**Fahrräder — Sicherheitstechnische Anforderungen an Fahrräder — Teil 5:
 Prüfverfahren für die Lenkung (ISO 4210-5:2023)
 Cycles — Safety requirements for bicycles — Part 5: Steering test methods
 (ISO 4210-5:2023)
 Cycles — Exigences de sécurité pour les bicyclettes — Partie 5: Méthodes
 d'essai de la direction (ISO 4210-5:2023)**

In der deutschen und englischen Fassung der DIN EN ISO 4210-5:2023-05 wurden folgende Fehler erkannt:

In the German version [and English version] of [DIN (EN) (ISO) 4210-5:2023-05] the following errors have been noted:

Abbildung (Alt)

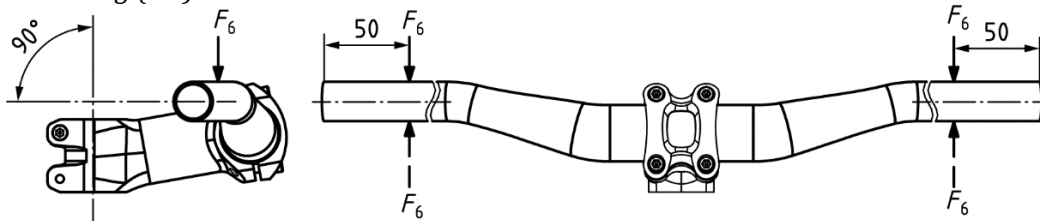
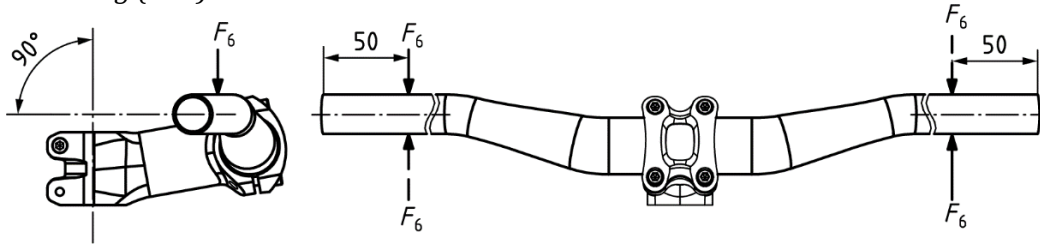
In Abschnitt 4.9.1.1 muss das Bild 10a korrigiert und ersetzt werden. Die Kraftpfeile auf der rechten Seite müssen getauscht werden:

Figure (old):

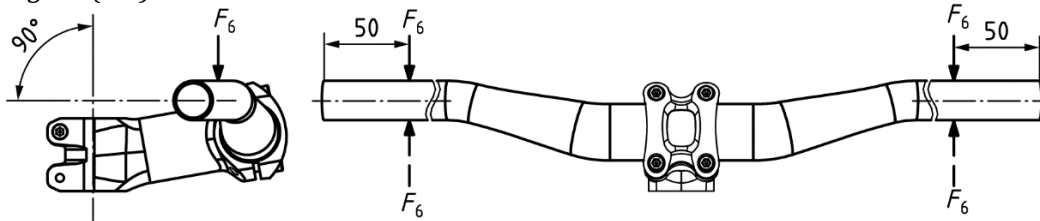
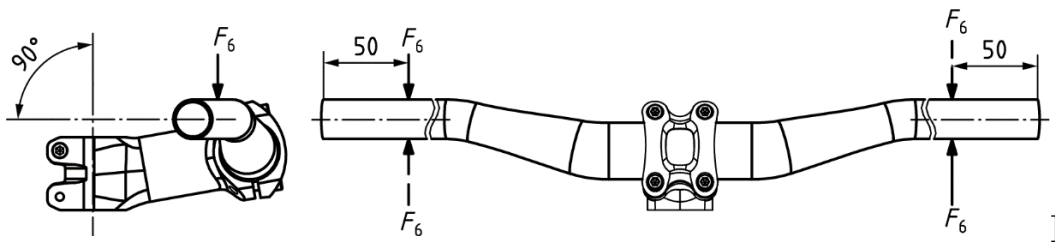
Figure 10a in clause 4.9.1.1 must be corrected and replaced. The force arrows on the right-hand side must be replaced:
